VILLENEUVE-LES-BOULOC

PLU

PREMIERE REVISION

NOTICE EXPLICATIVE

Extrait plan de zonage : projet de 1ère révision allégée

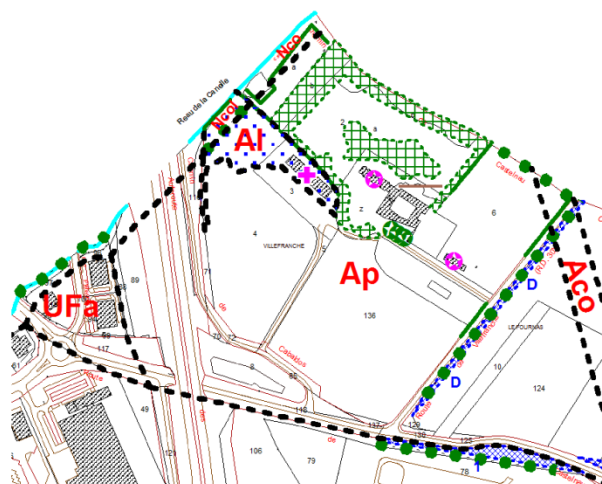
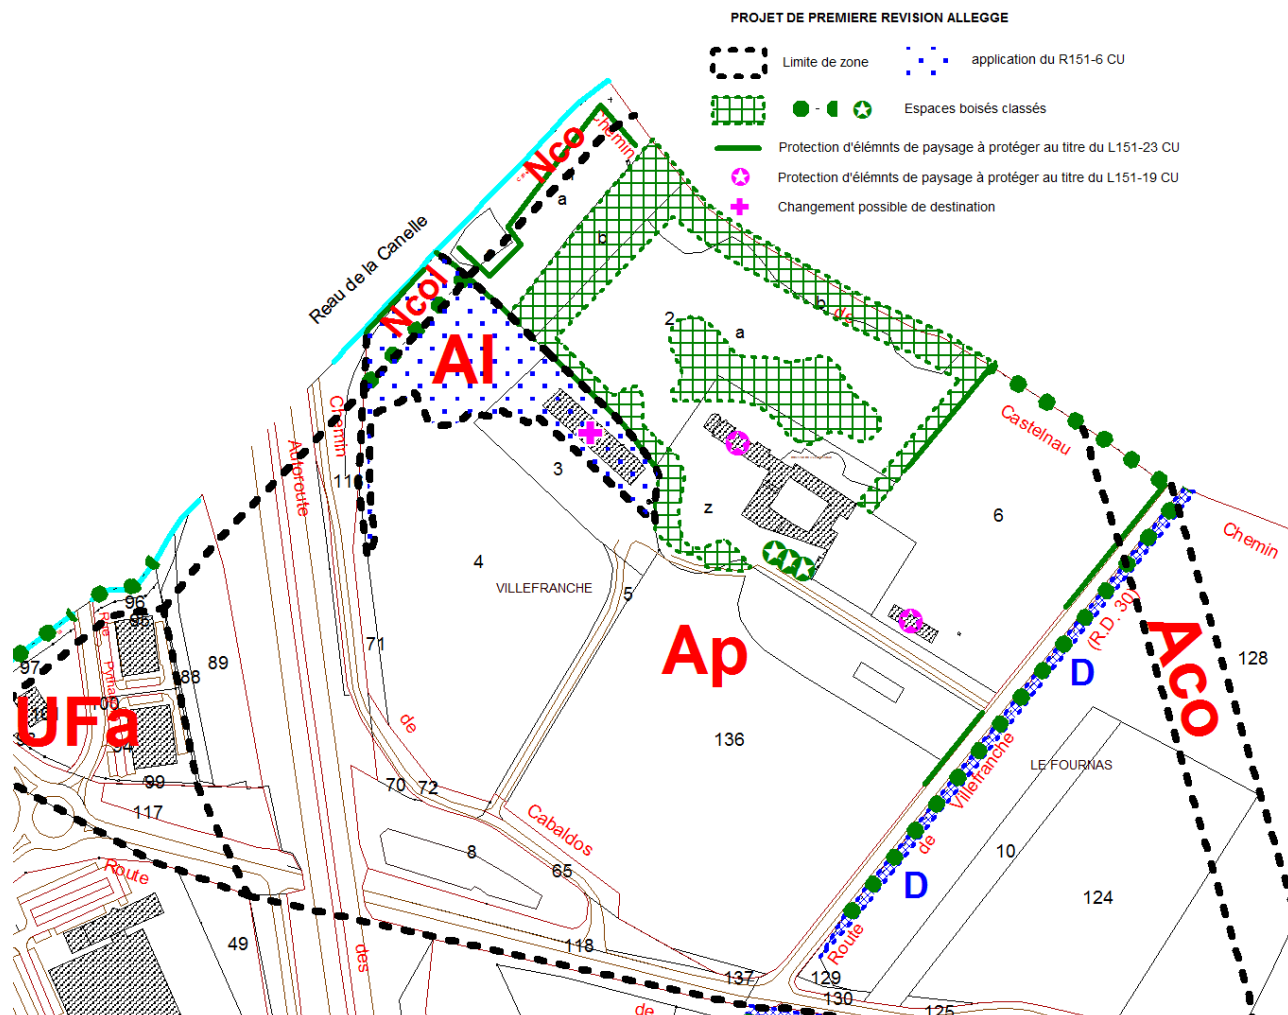
- ❑ La création d'un secteur spécifique AI d'une surface de 0.91 hectare,
- ❑ Le pastillage de la ferme visant à autoriser un changement de destination du bâti,
- ❑ La suppression de la ferme en tant qu'élément de paysage à protéger au titre de l'article L151-19 du code de l'urbanisme (redondant car le projet est soumis à l'avis conforme de l'architecte des bâtiments de France³),
- ❑ La création d'un secteur spécifique Ncol visant à permettre la création d'un bassin de rétention paysagé et environnemental,
- ❑ La création d'un espace boisé classé correspondant à la création d'une haie champêtre dans le secteur Ncol,
- ❑ Le tramé indiquant que les secteurs AI et Ncol faisant l'objet de l'OAP :
